**Avis délibéré de la mission régionale d'autorité environnementale  
sur le projet d'aménagement du Quartier des Pistes porté par la  
Manufacture française des pneumatiques (MFP) Michelin, sur le  
territoire de la commune de Clermont-Ferrand (63)**

**Avis n° 2025-ARA-AP-1910**

**Avis délibéré le 19 août 2025**

Figure 5: Plan de lotissement du site (source : étude d'impact)

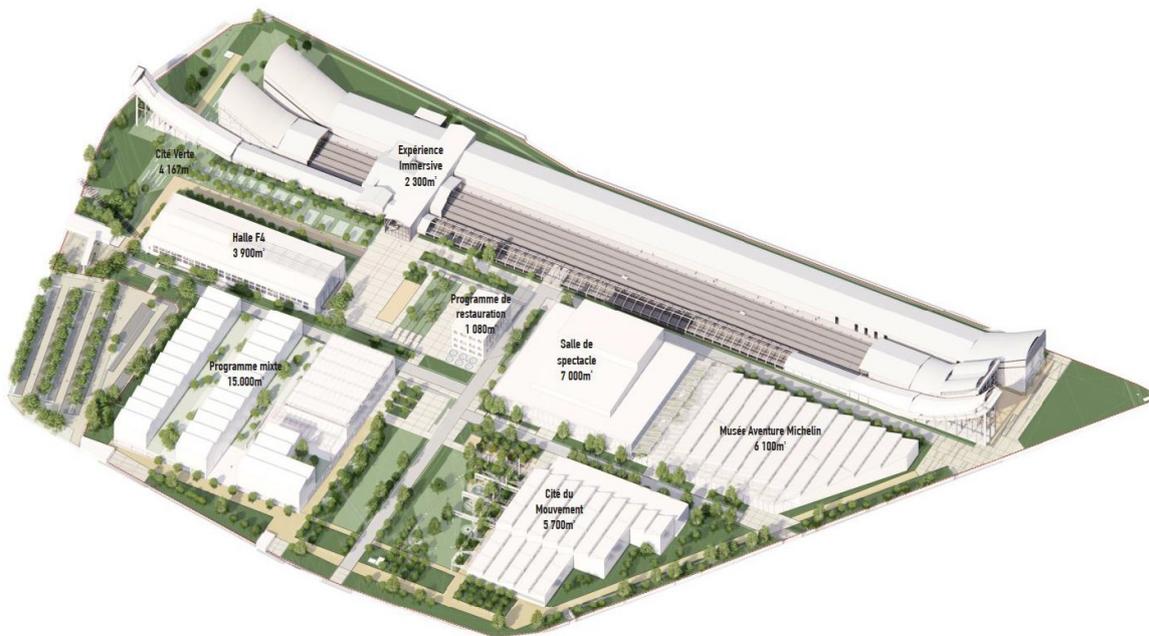
- raccordement à un réseau de chaleur urbain local<sup>20</sup> ;
- installation de 8 000 m<sup>2</sup> de panneaux photovoltaïques sur les bâtiments O26, F14 et V22 (bâtiments identifiés sur la figure 5 du présent avis);
